DRINGENDE SICHERHEITSINFORMATION

Produktname: **Alaris™ / Asena™ GS, GH, CC, TIVA, PK, Enteral-Spritzenpumpe**

FSCA-Kennung: **RA-2018-03-01**

Datum: **juni 2018**

Abbildung 1: Position der Feder S5 in der Abdeckung
A) Neue Feder (Artikel-Nr. 1000ME02157)
B) Neue Abdeckung (Artikel-Nr. 1000SP02113).

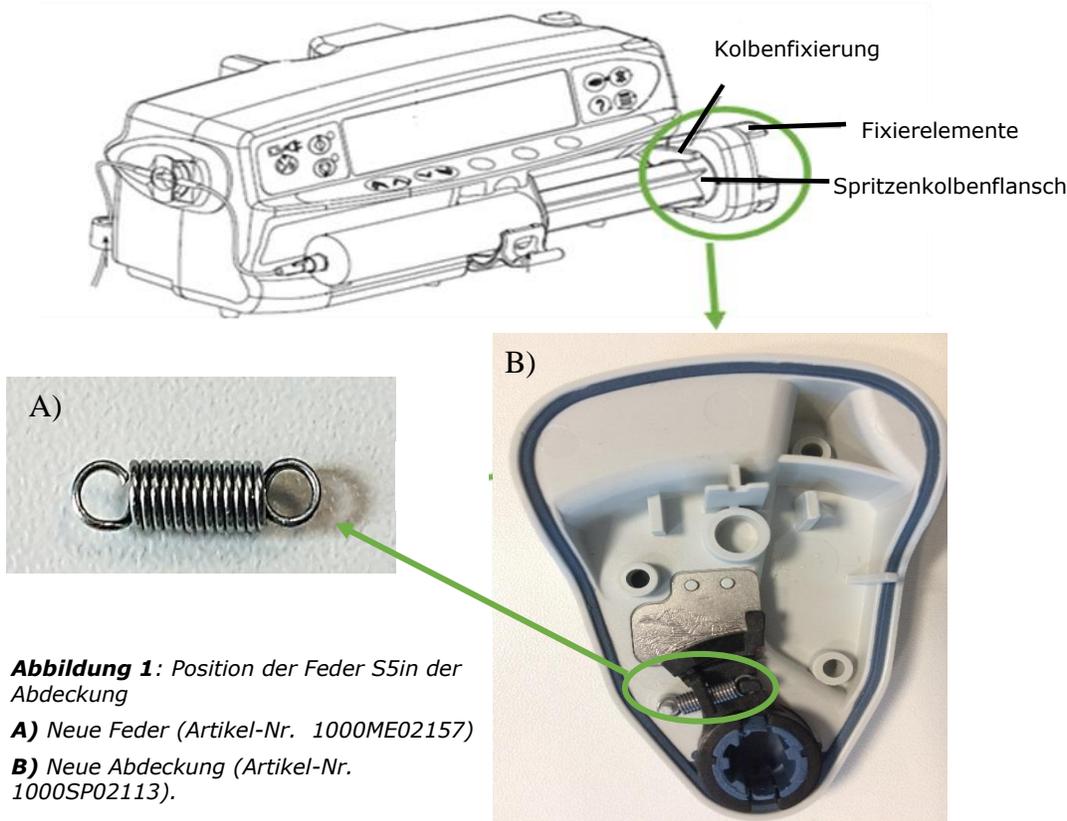
Aktuell führt BD eine korrektive Maßnahme bei seinen Alaris™/ Asena™ Spritzenpumpen durch, um die bestehende Feder S5 in der Spritzenkolbenabdeckung durch eine optimierte Version zu ersetzen. Die zu ersetzende Feder befindet sich an der Spritzenkolbenabdeckung, wie in Abbildung 1 A) und B) dargestellt. Die beschriebene Maßnahme zur Verbesserung von Leistung und Zuverlässigkeit der Feder S5 wird durchgeführt, um die Patientengefährdung zu verringern. Diese Korrekturmaßnahme widerruft die bisherige Maßnahme zum Federtausch S5 der Alaris™/ Asena™ Spritzenpumpe, FSN RA-2017-02-02, die im März 2017 initiiert wurde.

Die Feder S5 befindet sich an der Spritzenkolbenabdeckung und sorgt dafür, dass der Spritzenkolbenflansch fest zwischen der Kolbenfixierung und der Abdeckung sitzt.

BD hat festgestellt, dass die Feder (S5) der Spritzenkolbenabdeckung brechen und dadurch eine Fixierung des Spritzenkolbens innerhalb des Kolbenhaltermechanismus verhindert wird. Dies kann zur Bildung eines kleinen Spalts zwischen dem Spritzenkolbenflansch und dem Spritzenantriebsmechanismus führen (Siehe Abbildung 1).

- 1) Bitte bestätigen Sie den Erhalt dieser Sicherheitsinformation (FSN) indem Sie das Bestätigungsformular ausfüllen und zurücksenden (Anhang I). Bitte geben Sie auf dem Bestätigungsformular außerdem Ihre bevorzugte Option zur Durchführung der korrektiven Maßnahme an. Bitte beachten Sie bei Option 2 unten, dass das Bestätigungsformular an BD zurückgesandt werden muss, bevor das kostenlose Baugruppen-Kit für die Spritzenkolbenabdeckung mit der Teilenummer SKU 1000SP02113 bestellt werden kann.
